ROTAX 582 UL Vergaserstutzen

2) Änderungen

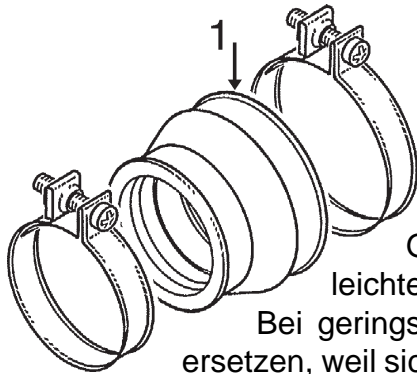
Bis Motor-Nr. 4.016.083 wurden der Vergaserstutzen (ROTAX Teile-Nr. 867 690) mit **kantiger** Außenkontur ausgeliefert.

Nach eingehenden Untersuchungen wurde ab Motor-Nr. 4.016.084 ein verbesserter Vergaserstutzen (ROTAX Teile-Nr. 867 695) mit **abgerundeter** Außenkontur eingeführt. Durch die abgerundete Außenkontur wurde die Reißgefahr erheblich reduziert. Zur Montage dieser beiden Vergaserstutzen benötigte man 2 Schellen.

Aufgrund fallweiser Reklamationen unserer Kunden wurde ab Motor-Nr. 4.171.840 der abgerundete Vergaserstutzen radial um 1 mm verstärkt.

Durch diese Sicherheitsmaßnahme sind zur Befestigung 2 neue Schellen erforderlich.

Neue ROTAX Teile-Nr. 867 696.

ROTAX Teile-Nr. 851 065 Schlauchschelle 62
951 400 Schlauchschelle 53
